改善箇所説明図

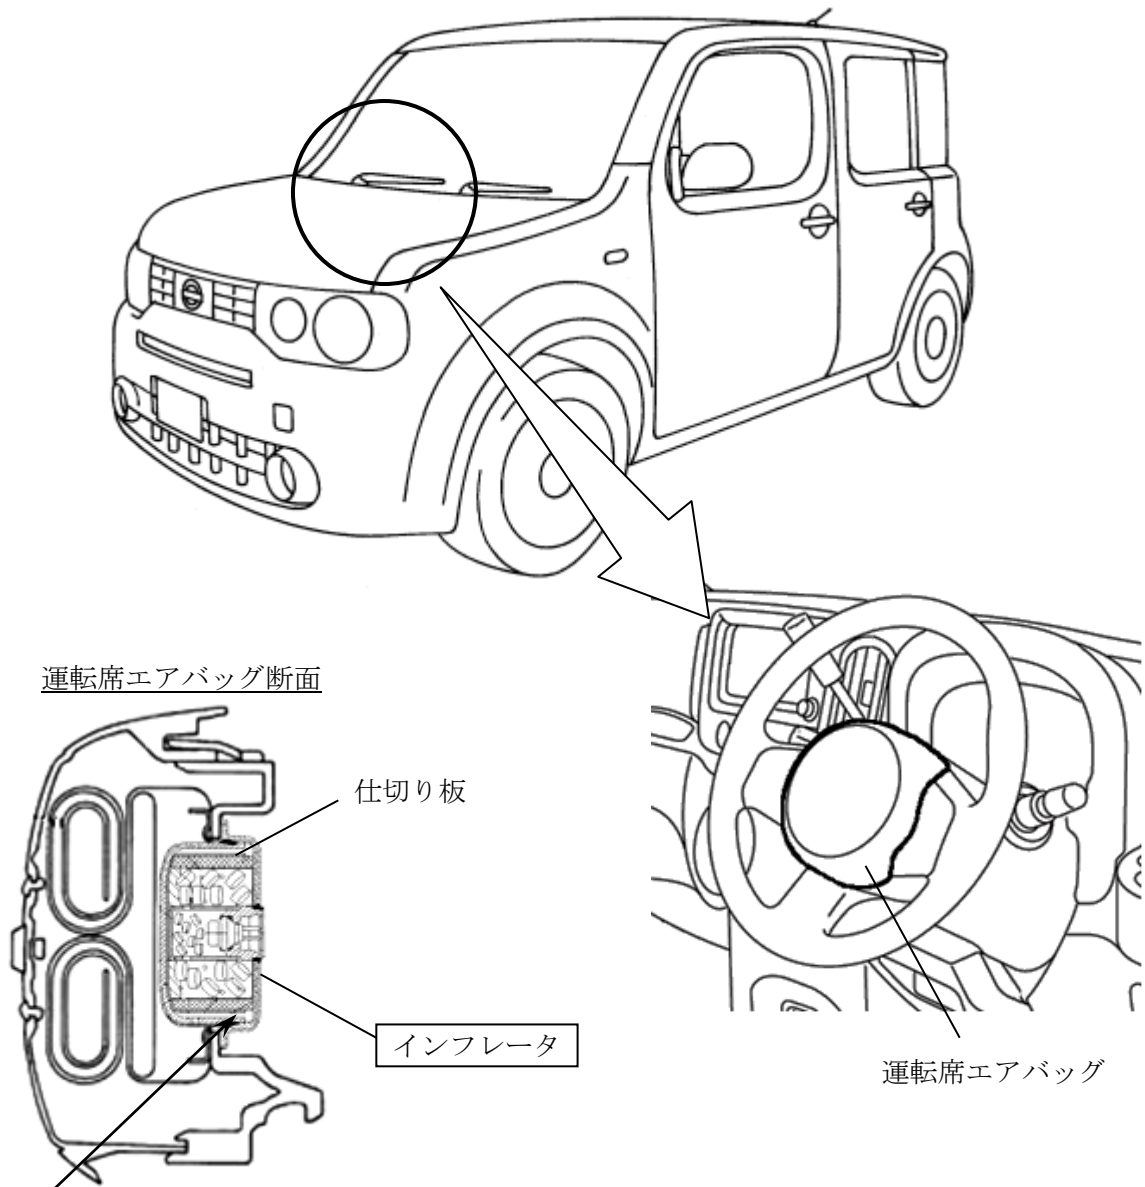
基準不適合発生箇所

運転席用エアバッグのインフレーター（膨張装置）において、エアバッグ膨張ガス流路を形成している仕切り板に異品を組み付けたものがある。そのため、エアバッグ展開時にインフレーター内圧が異常上昇し、インフレーター容器が破損して飛び散り、乗員が負傷するおそれがある。

改善の内容

全車両、運転席エアバッグの製造番号を確認し、対象の場合は、当該インフレーターを正規品と交換する。

識別：銀色のシールをモデルナンバープレートの右横に貼り付ける。
